**Avis délibéré de la mission régionale
d'autorité environnementale Hauts-de-France
sur le projet de centrale solaire
sur la commune d'Aniche (59)
Étude d'impact de juillet 2025**

n°MRAe : 005968/A P

AVIS DÉLIBÉRÉ n°005968/A P adopté lors de la séance du 23 décembre 2025 par
la mission régionale d'autorité environnementale Hauts-de-France

I. Le projet de centrale photovoltaïque au sol à Aniche (59)

Plan de masse du projet (étude d'impact, page 15)

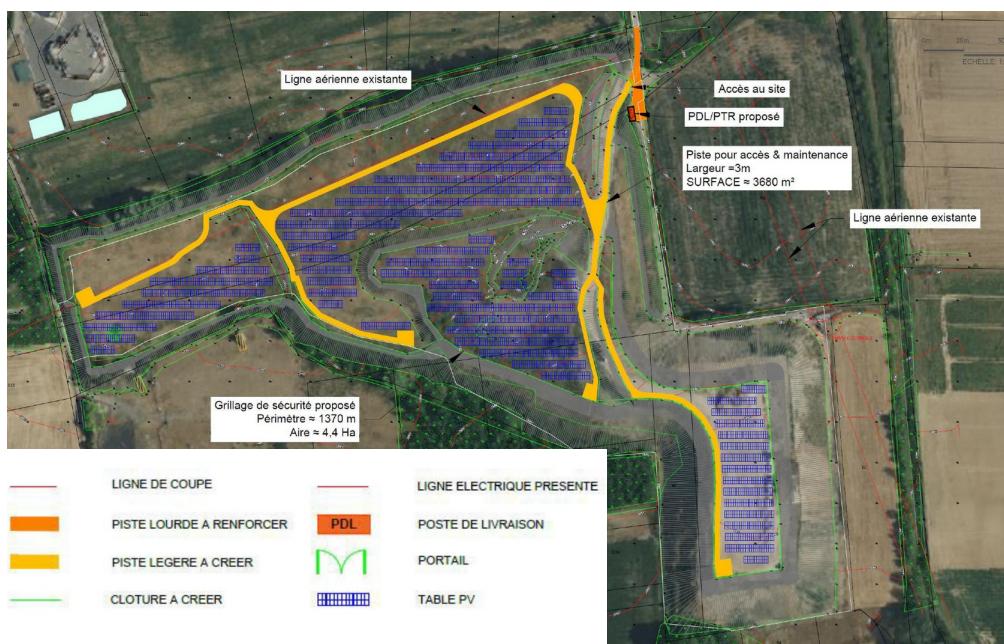
Le projet consiste à planter une centrale composée de 4 888 modules installés sur des structures fixes orientées au sud. Une technologie de panneaux de type silicium monocristallin est privilégiée. La partie basse des modules sera à 1,10 mètre du sol et la partie la plus haute maximale à 2,75 mètres.

Le projet prévoit d'ancrer les tables de panneaux photovoltaïques au moyen de longrines. Un poste de livraison sera créé à l'intérieur du site. Avec un dispositif de 1380 mètres linéaires, la zone clôturée forme un espace de 4,4 hectares.

Localisation du projet dans son environnement (étude d'impact, page 46)

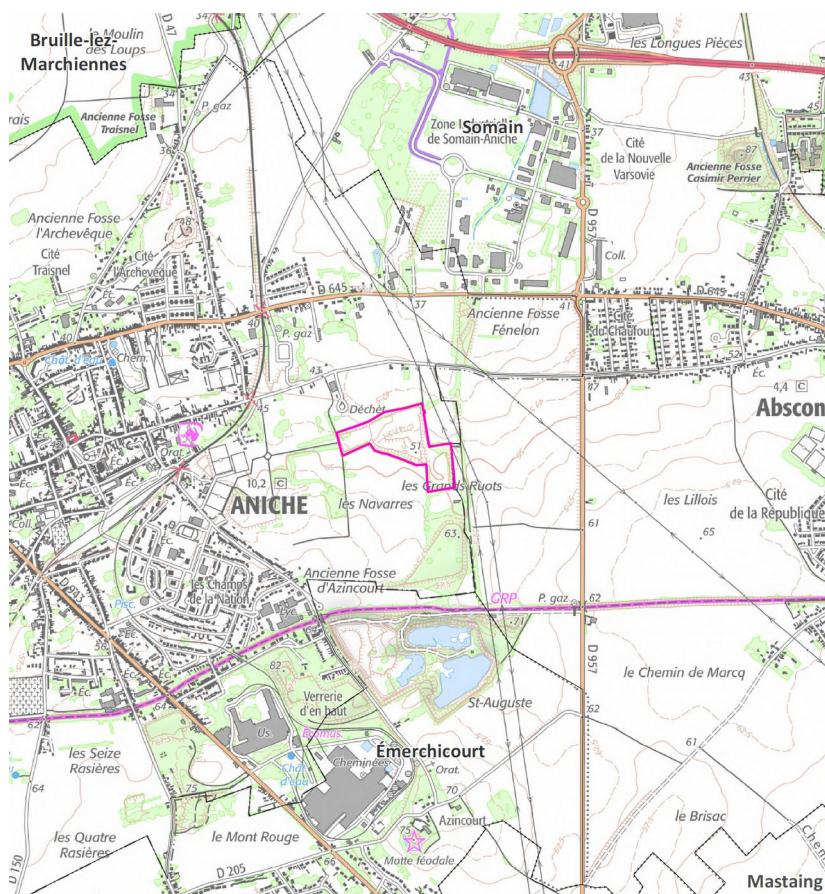
Le raccordement devrait être réalisé au poste source de Traisnel sur la commune de Somain à 2,8 kilomètres du projet. Le dossier affirme sans le démontrer, page 206 de l'étude d'impact, que les travaux de raccordement n'auront pas d'impact sur les milieux naturels.

L'autorité environnementale recommande de compléter l'étude d'impact afin d'évaluer les impacts du tracé envisagé sur les milieux naturels. Au regard du tracé définitif du raccordement, il est nécessaire d'examiner la nécessité d'actualiser l'évaluation des impacts si des espaces à enjeu sont impactés par les travaux de raccordement.
